IMPIANTO DI PRODUZIONE DI ENERGIA ELETTRICA PER CONVERSIONE FOTOVOLTAICA DELLA FONTE SOLARE "LI POGGI" - POTENZA DI PICCO 30,06 MW_p

PROGETTO DEFINITIVO - CODICE AU V1YFCO5

RELAZIONE ESPLICATIVA

La presente relazione è stata redatta per fornire una risposta organica ed organizzata alle richieste di integrazione trasmesse ad Acciona Energia Global Italia Srl da:

Sezione "barriera verde"

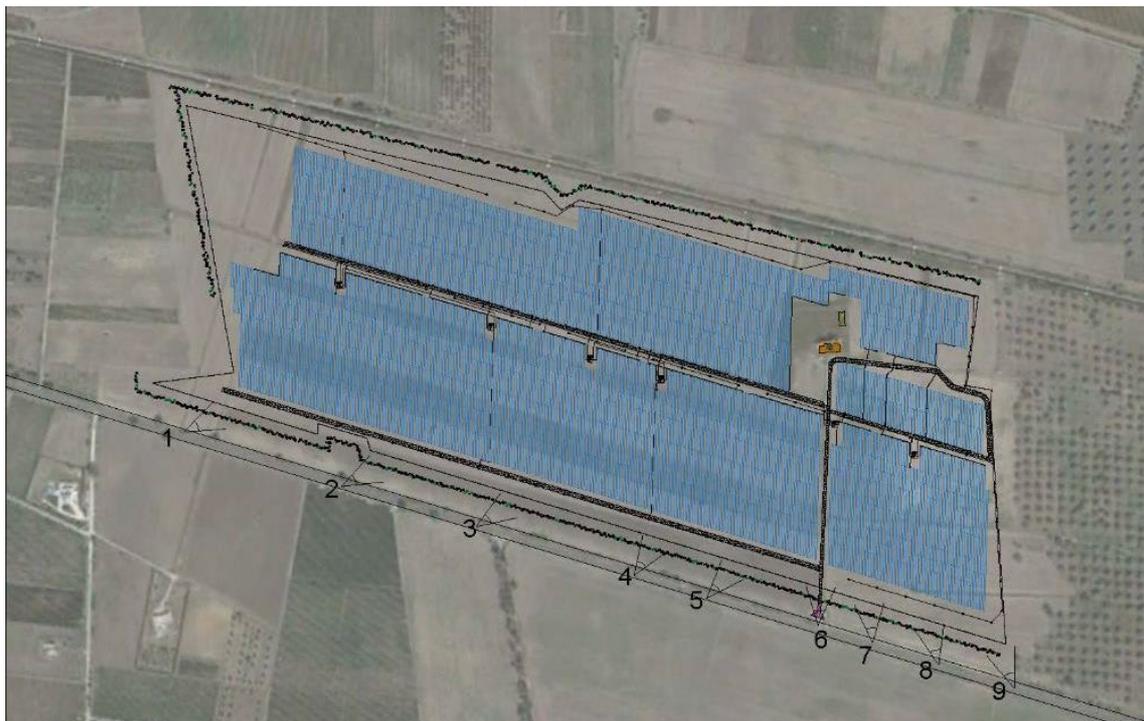
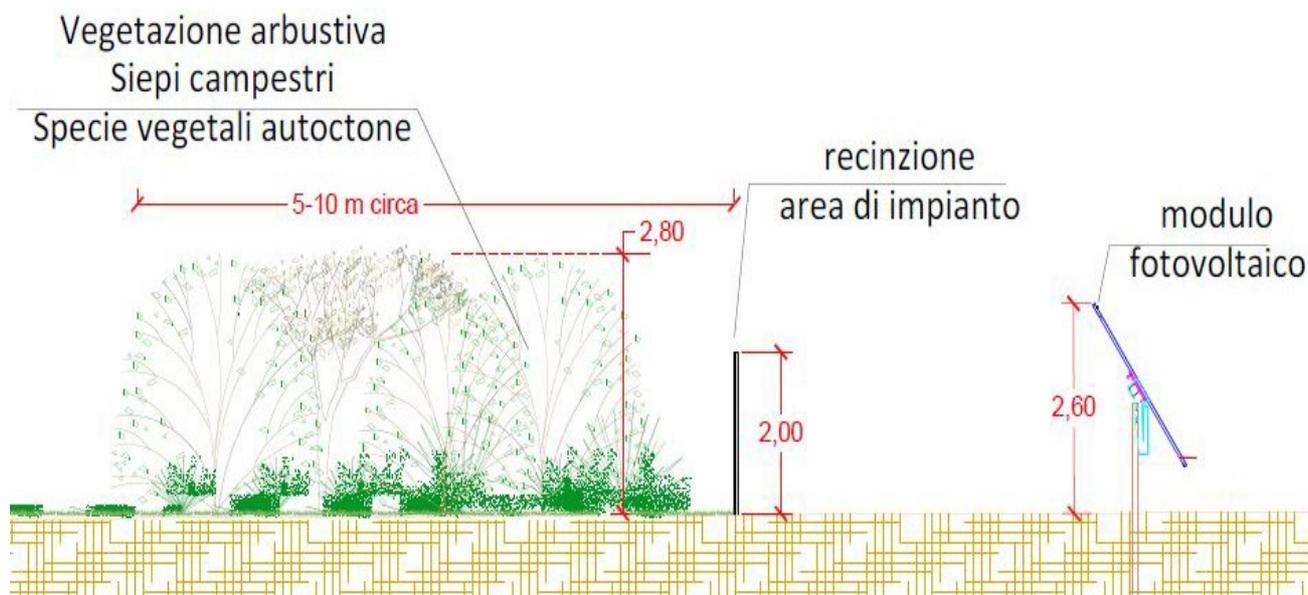
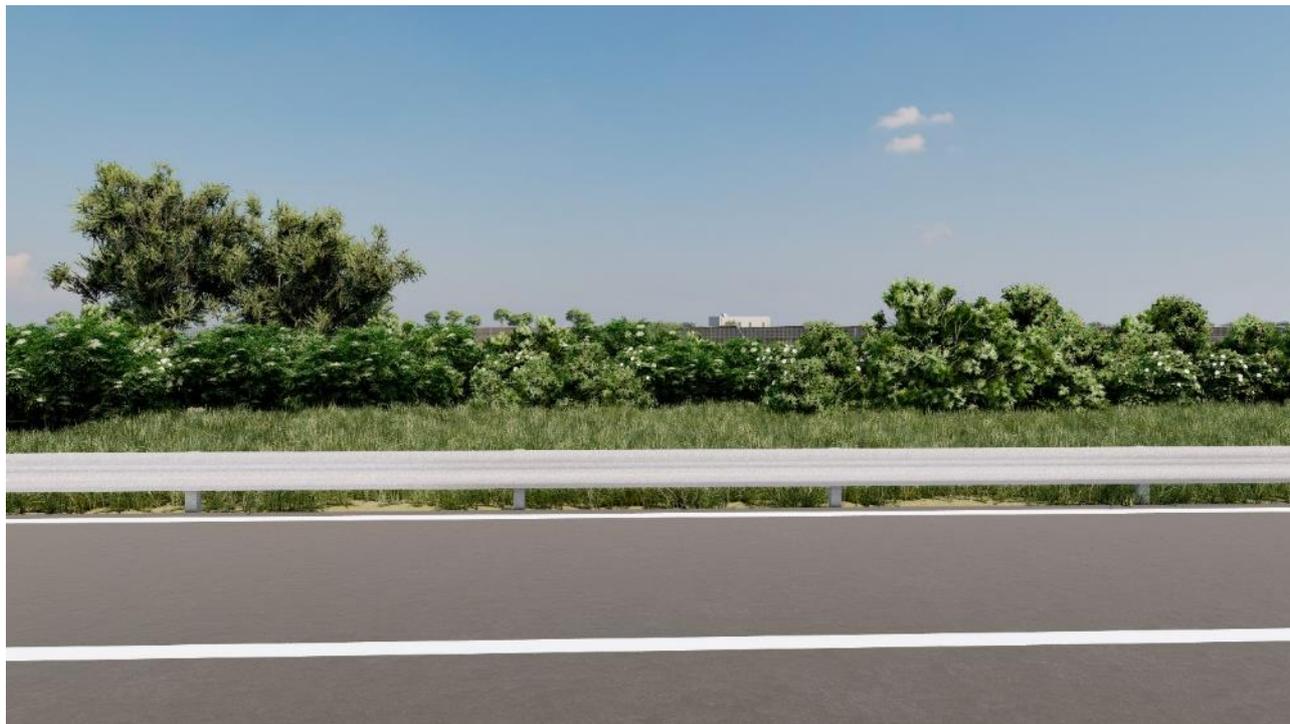
Richiesta 7. predisposizione di ulteriori fotosimulazioni dell'impianto fotovoltaico che tengano conto della "barriera verde" prevista in progetto per schermare la visibilità dell'impianto fotovoltaico; le predette fotosimulazioni dovranno essere corredate da keyplan di riferimento sulla quale riportare i punti di ripresa; nelle fotosimulazioni dovranno inoltre essere previste diverse soluzioni relative alla predisposizione della schermatura a verde in modo tale che la stessa non costituisca un impedimento alle visibilità del contesto di riferimento;

Risposta: In riferimento a quanto richiesto al punto 7 si riportano sotto ulteriori fotosimulazioni dell'impianto fotovoltaico che tengono conto della "barriera verde" che è prevista e sarà realizzata in fase di costruzione dell'impianto.
